## 地層処分技術 WG への提言

「声明」の呼びかけ人を参考人として技術 WG の議論に参加させよ

2024 年 2 月 22 日

2 月 13 日、文献調査報告書（案）（以下、報告書案）が公表された<sup>i</sup>。地層処分技術 WG（以下、技術 WG）がこれを審議する際には、資源エネルギー庁が作成した文献調査段階の評価の考え方（以下、評価の考え方<sup>ii</sup>）が適切に反映されているかだけでなく、評価の考え方（案）へのパブリック・コメント、および 2023 年 10 月 30 日に約 300 名の地学専門家が発表した「声明 世界最大級の変動帯の日本に、地層処分の適地はない」<sup>iii</sup>に照らして、市民や研究者の指摘や疑問に答えているかどうかを検討されるべきである。しかし、第 1 回技術 WG（2 月 13 日）では、53 件ものパブリック・コメントに対する回答は、わずかな文言の修正だけですまされ、多くの問題点の指摘に対し、なんら科学的な検討も、反論も行われなかった（資料 1、2 参照）。「声明」は、激しい変動帯の日本列島において、今後 10 万年間にわたり、地殻変動による岩盤の脆弱性や深部地下水の状況を予測し、地震の影響を受けない安定した場所を選定することは、現在の科学的知見では不可能と述べている。これらの指摘に対し、今後、技術 WG で客観的・科学的な検討と審議が行われるよう、提言を行いたい。

図8 断層及びその周辺の構造の概念図 (Choi et al. 等を基に作成)

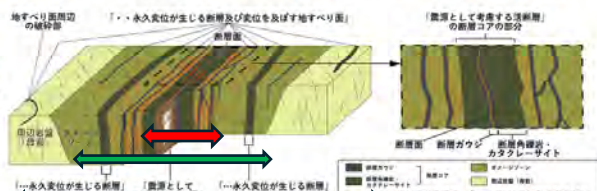
ダメージゾーンの規模を明示しないのは不適切

小野のコメント: 地震は主断層を中心に引き起こされ、それが「震源として考慮する活断層」であるが、地震によってその広い範囲に色々な亀裂が生じたり、基盤を切る地滑りが発生したりして「耐震設計上考慮する活断層」となり、その両者を含めた範囲が、『新規制基準』にいう「将来活動する可能性のある断層等」になっていく。図8にはスケールが入っていないために極めて抽象的な模式図になっている。実際のダメージゾーンは数10kmまたはそれ以上に達する。例えば、熊本地震では主断層の全長30kmに対し、地層などの変異は主断層から15kmも離れた範囲に及んでいることが、遠田・石村(2019)によって確認されている。

NUMOの回答: 図8は既往の文献の寸法記載のない図などを基に作図したものです(本文中に参考文献を追記しました)。断層コアの寸法については、断層の変位量に応じて、mm オーダーから km オーダーという幅広い値を取ると考えられ、ダメージゾーンの幅も断層コアと同様に断層変位量と相関があると考えられるため、概念図として示しています。また、図8における中心の「震源として考慮する活断層」の断層面及び断層コアに加えて、その周辺の「永久変位が生じる断層及び変位を及ぼす地すべり面」の断層面、断層コア、地すべり面及び地すべり面周辺の破碎部も避ける対象としております。ご指摘の熊本地震の際に観測された小断層変位については認識しておりますが、破碎帯の幅として考慮する現象ではなく、図8における主要な断層の周辺の断層面や地すべり面に該当すると考えられますので、基準の中で避ける場所としています。

図3 熊本地震の干渉 SAR により検出された小断層変位と余震分布との関係

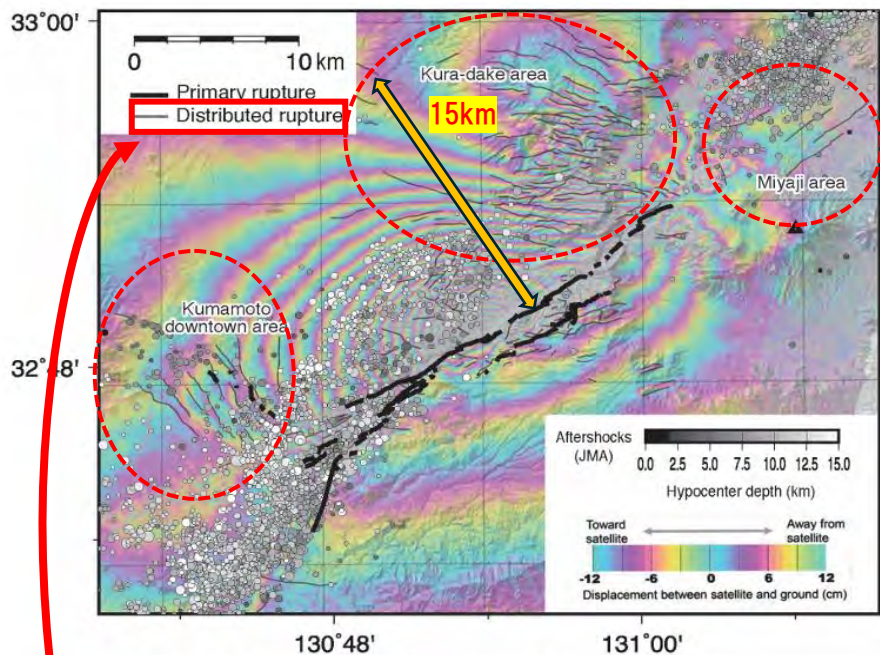
しかし、これまでの同規模の地殻内地震での地震断層分布と様相が大きく異なるのは、上記の主要地震断層帯以外にも200個所以上で小断層変位が生じたことである (Fujiwara et al., 2016: 図3)。これらの地震断層の多くは InSAR 解析画像による干渉縞の不連続によって指摘されたもので、その拡がり主要地震断層帯から約15km 遠方にまでおよぶ。多くは数 cm 程度の小変位であるが、最大変位は40 cm 以上にも達する。これらの

そうであるなら、寿都町の大部分は、「避ける場所」になるはず。

**寿都湾～積丹半島沖の海底地形と海底活断層**  
変動地形学的手法により、多くの「海底活断層が、上図のように認定されてきている(小野、斉藤:2019などを参照)が、NUMO の報告書(案)は、それらすべてを、音波探査では認識されない、という理由だけで、否定している。

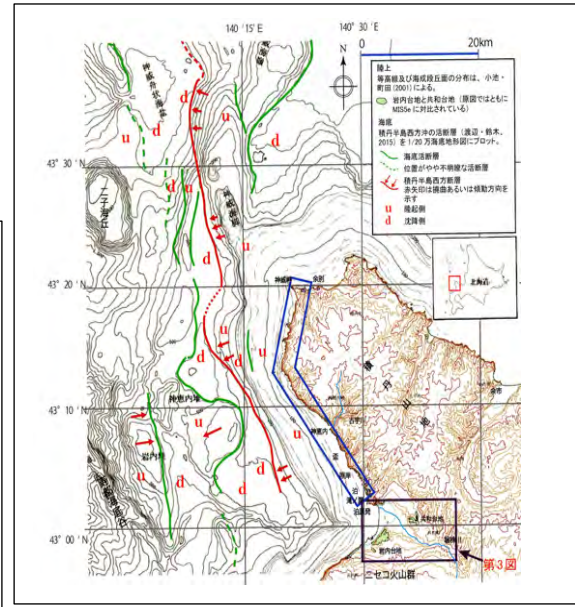
2024年1月31日、一般社団法人防災学術連携体主催で開催された「令和6年能登半島地震・1ヶ月報告会」での後藤秀昭(広島大)の発表によれば、今回の能登地震を引き起こした海岸近くの海底活断層は、従来の音波探査だけを使った研究(井上・岡村、2010)などでは特定できず、変動地形学的手法でのみ認定されたことが明らかになった。積丹沖では、右図のように、多くの海底活断層が変動地形学的手法によって認定されてきている。しかし、NUMO はそれらをすべて一方的に否定している。

寿都湾、積丹半島沖には、右図のように、変動地形学的手法で認定された海底活断層がたくさんある。

しかし、今回の「報告」(案)では、それらは、音波探査では認定されないという理由から、すべて一方的に否定されている。これは、海底活断層については、変動地形学調査と、音波探査など地球物理学的調査を、独立して評価すべきであるとしている原子力規制委員会の新差基準をも無視したものであり、承服できない。

能登地震を引き起こした海底活断層を正しく認定した変動地形学的手法を評価し、すべての海底活断層の評価を新たな視点からやり直すべきである。

# 能登半島の2020~2022年群発地震 (Yoshida et al., 2023)

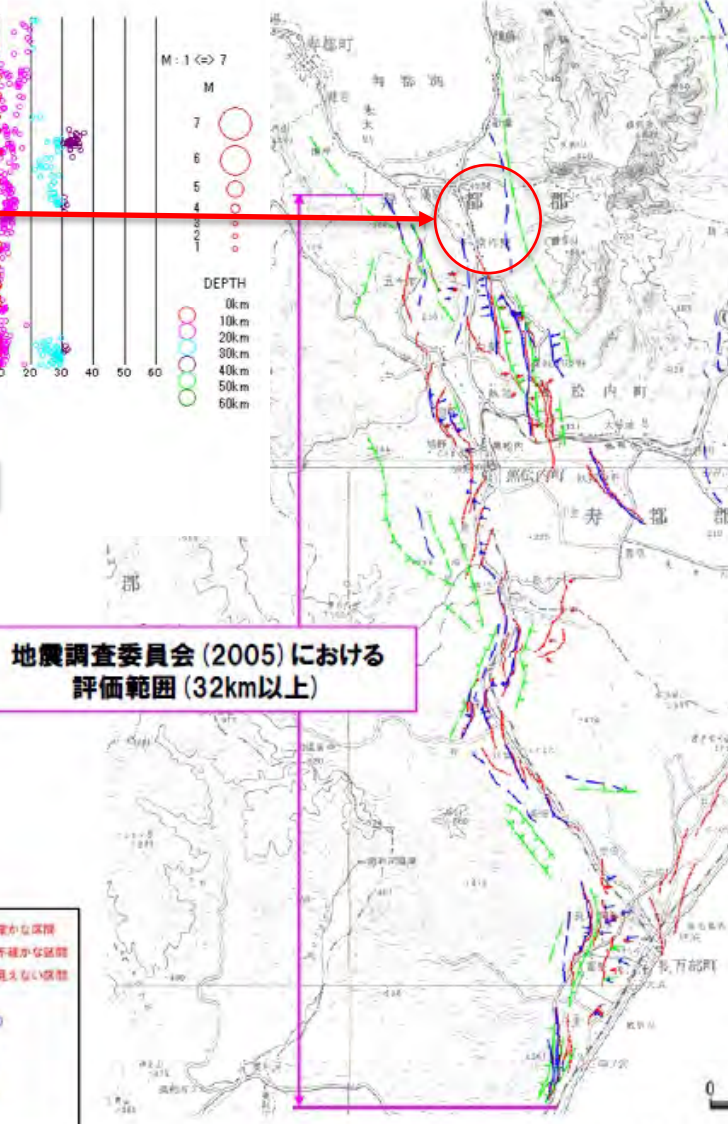
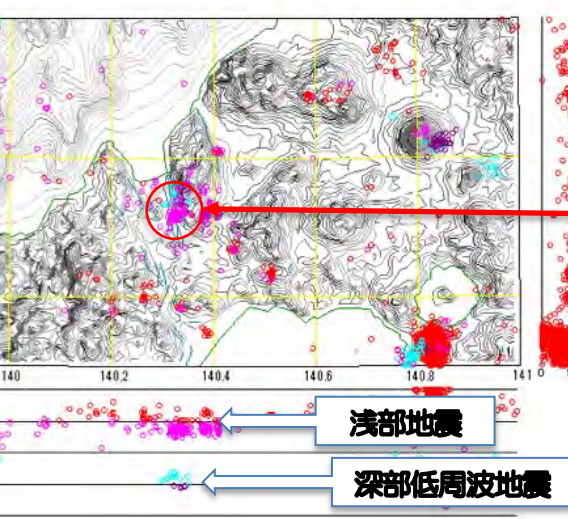
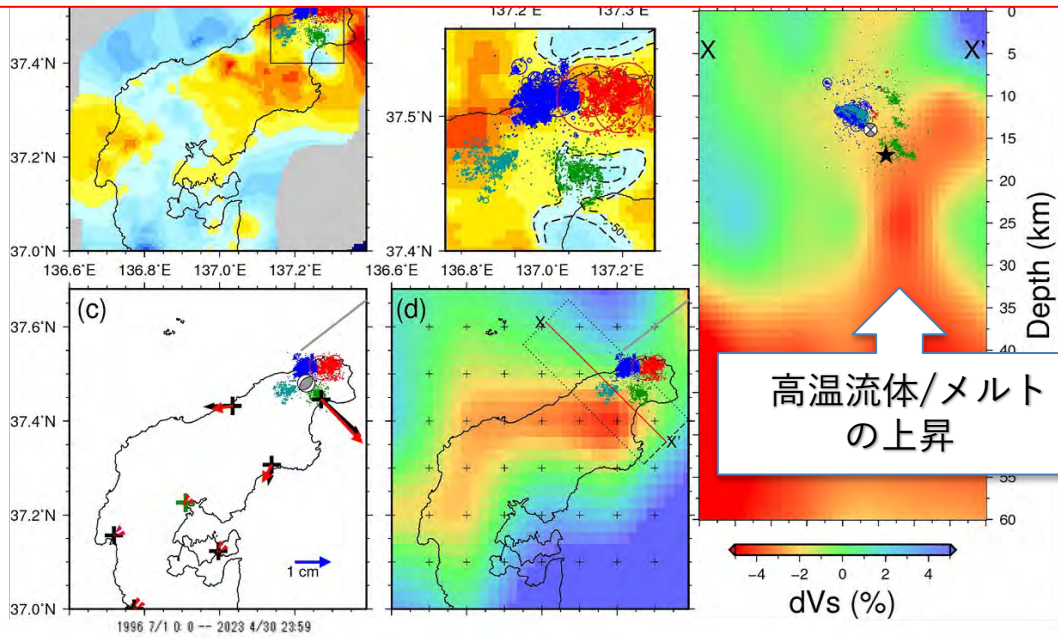
能登半島の群発地震は、メルト (and/or) 流体に  
関与した地震であり、2024年の地震は、そ  
こから活断層帯に連動したと考えられている。

寿都の地下30 kmの低周波地震（深部流体に  
関与）と10 kmの浅部地震の観測データは、  
新たな火山が生じる可能性ではなく、能登半  
島の群発地震との類似性に照らして判断す  
べきである。

さらに、寿都の地震発生域は、黒松内低地断  
層帯の北部と重なることから、能登半島の活  
断層の連動地震に照らして評価すべきである。

<主な検討対象の上部の岩種>

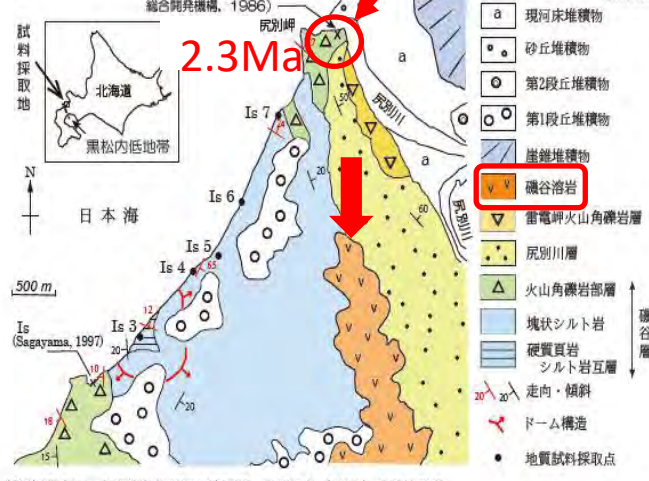
- 主な検討対象となる岩種のうち、**新第三紀中新世の堆積岩類およびハイアロクラスタイトは、300 m以深で地山強度比が2を下回る (下表中の赤字)**
- 主な検討対象の上部の岩種のうち、**第四紀および新第三紀鮮新世の堆積岩類、新第三紀中新世のハイアロクラスタイトが、深度300 mで地山強度比2を下回る (下表中の赤字)**
- **地山強度比が2を下回ることが想定される岩種については、そうではない岩種と比較して、より十分な力学特性の把握や支保工を含めた空洞安定性の検討が必要**
